**Mise en compatibilité du plan local d'urbanisme (PLU)
de la commune de Saint-Marcel (27) dans le cadre d'une
déclaration de projet relative à la construction d'une centrale
photovoltaïque au sol**

N° MRAe 2023-4898

**Avis délibéré
Construction d'une centrale photovoltaïque au sol
au lieu-dit Le Bas Marais,
sur la commune de Saint-Marcel (27)**

N° MRAe 2022-4630

Figure 1 : Localisation du projet dans le zonage actuel du PLU (Source : p. 14 du dossier)

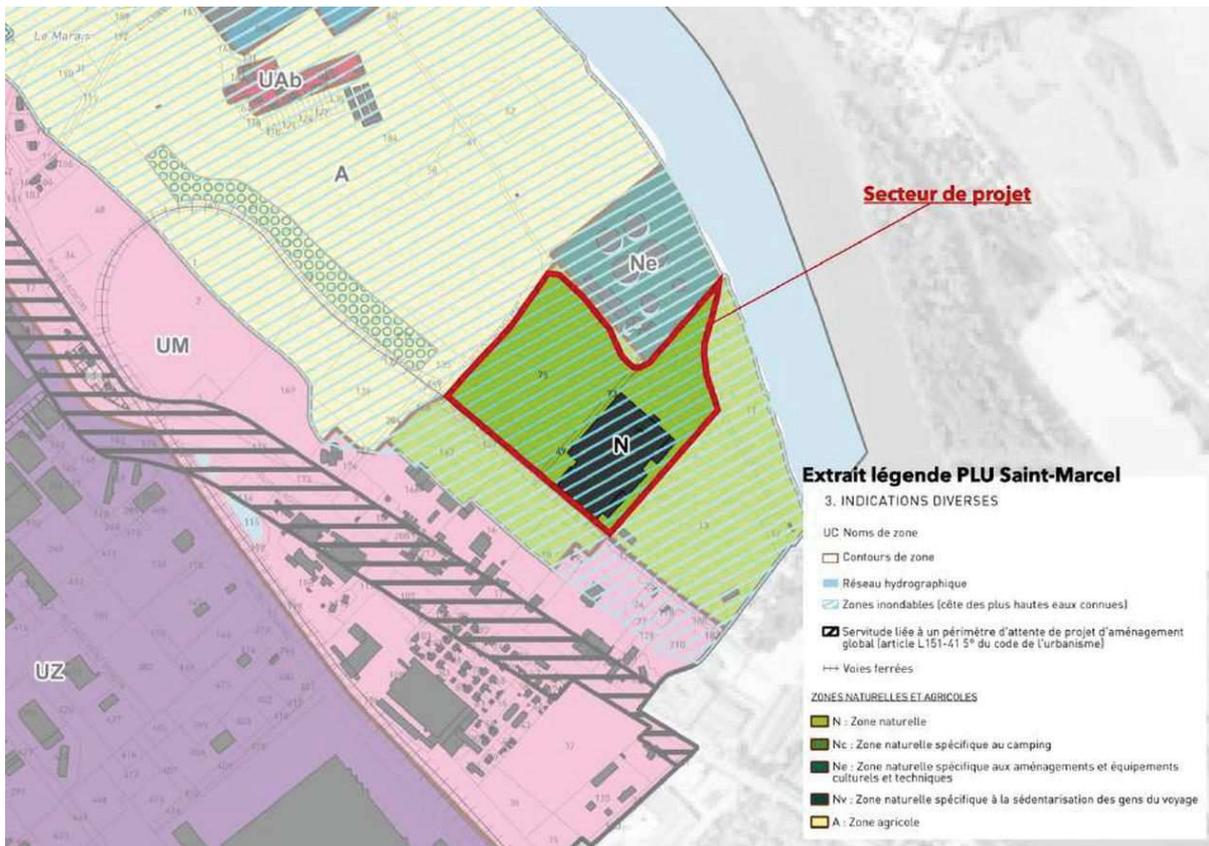
En matière d'urbanisme, la mise en compatibilité prévoit le classement au titre de l'article L. 151-23 du code de l'urbanisme d'espaces naturels (boisements, ripisylves, haies et alignement d'arbres) en tant qu'éléments du patrimoine naturel et paysager à préserver. Il est à souligner que les zones humides n'apparaissent pas dans le projet de plan de zonage joint au dossier.

L'autorité environnementale recommande de faire figurer, dans le règlement graphique du PLU modifié, les zones humides à préserver. Elle recommande également de justifier l'absence de création d'orientation d'aménagement et de programmation (OAP) définissant les principes d'évitement et de réduction des impacts sur la biodiversité et le paysage.

Figure 6: Impact du projet sur les milieux naturels (Source : p. 142 de l'étude d'impact)

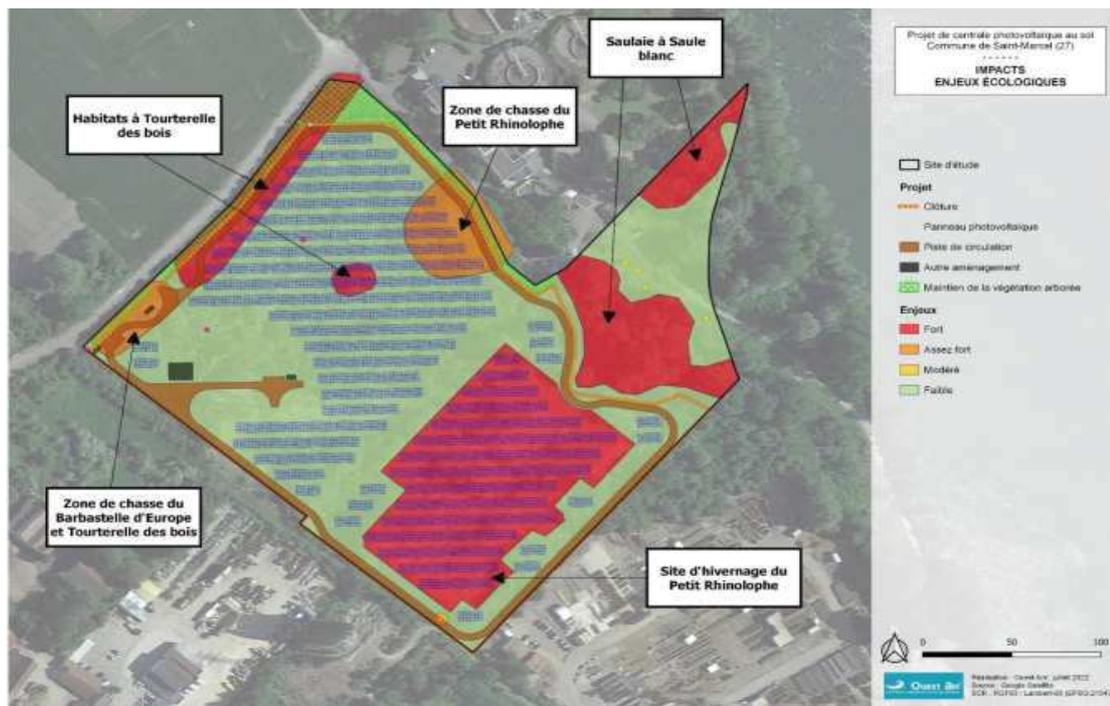
Globalement, l'évaluation des incidences nécessite d'être approfondie. Le maître d'ouvrage ne se concentre que sur quelques espèces : une espèce d'oiseau (la Tourterelle des bois), deux espèces de chiroptères (la Barbastelle d'Europe et le Petit rhinolophe) et un type d'habitat (la dalle bétonnée qui constitue un habitat de repos pour le Petit rhinolophe). Or, l'état initial démontre que le site accueille beaucoup d'autres espèces protégées dont l'enjeu réglementaire n'est pas pris en compte par le maître d'ouvrage.

Figure 8: Périmètres du projet de PPRi de la Seine dans l'Eure sur la commune de Saint Marcel (source : p. 45 de l'étude d'impact).

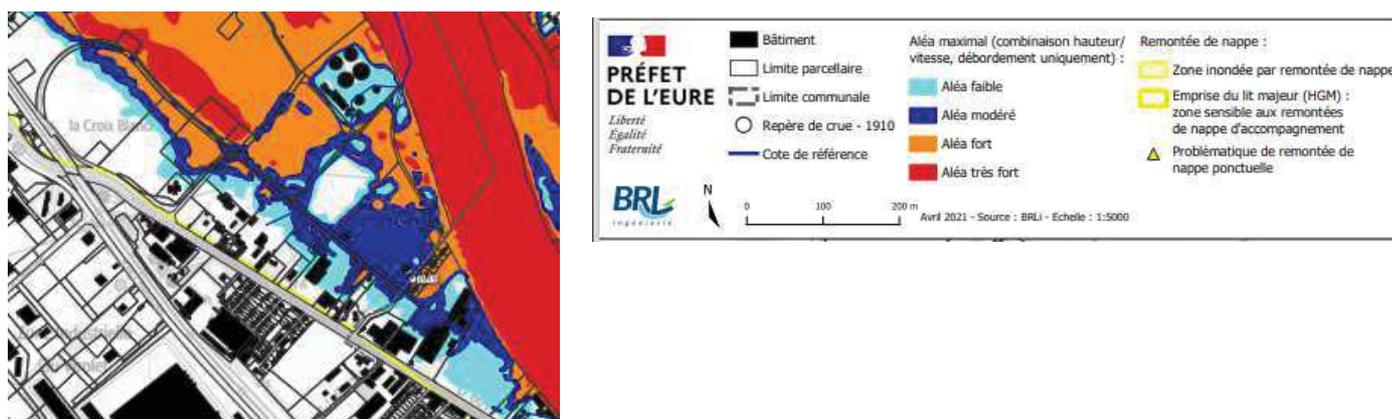
Ainsi, le règlement écrit du PLU en vigueur sur la commune de Saint-Marcel précise que, en zone N : « *sont interdits en zone inondable (repérée au document graphique) : - Toute installation ou construction en zone inondable qui peut constituer un obstacle à l'écoulement naturel des eaux en cas de crue de la Seine ; - Les remblais, digues, exhaussements, dépôts de toute nature et les sous-sols* ».

Le projet engendrera une augmentation des surfaces imperméabilisées tel que vu précédemment (paragraphe 3.2 du présent avis) générant un accroissement du ruissellement et une aggravation des risques d'inondation liée à ce phénomène. Il est indiqué à la page 123 de l'étude d'impact que les zones boisées présentes actuellement sur le site seront remplacées par des zones en prairie, modifiant le coefficient de ruissellement et d'écoulement. D'après les calculs présentés, les volumes des ruissellements arrivant dans les exutoires du site seront plus importants qu'actuellement lors des épisodes pluvieux exceptionnels. Ces calculs ne prennent cependant pas en compte les effets du changement climatique qui constitue par lui-même un facteur aggravant.

L'autorité environnementale recommande de prévoir un suivi spécifique des mesures visant à éviter que le projet n'accroisse le ruissellement et n'aggrave les risques d'inondation, notamment sur le site d'implantation et de prévoir les mesures complémentaires si nécessaire.
